VOLKSWAGEN Group Japan KK

改善箇所説明図

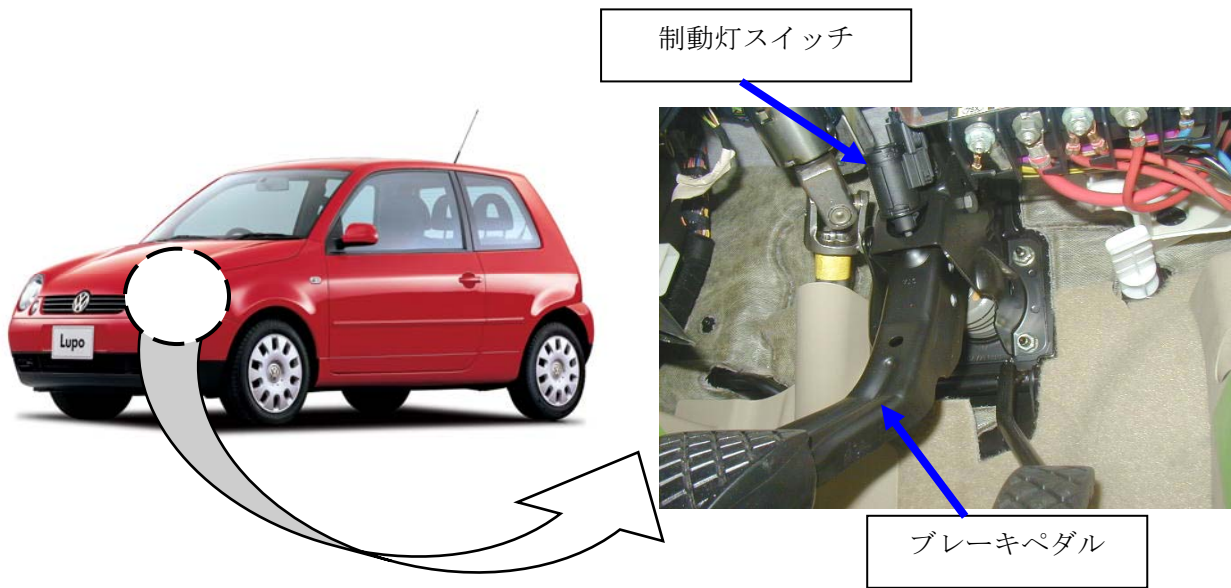
不具合発生箇所

制動灯スイッチ内部の接点が不適切なため、制動装置作動時に接点が焼き付き、焼損または熱変形する場合があります。そのため、そのまま使用を続けると、制動灯が点灯したままの状態、または、制動灯が点灯しなくなる状態となり、シフトレバーが操作できないおそれがある。

改善内容

全車両、制動灯スイッチを対策品と交換する。
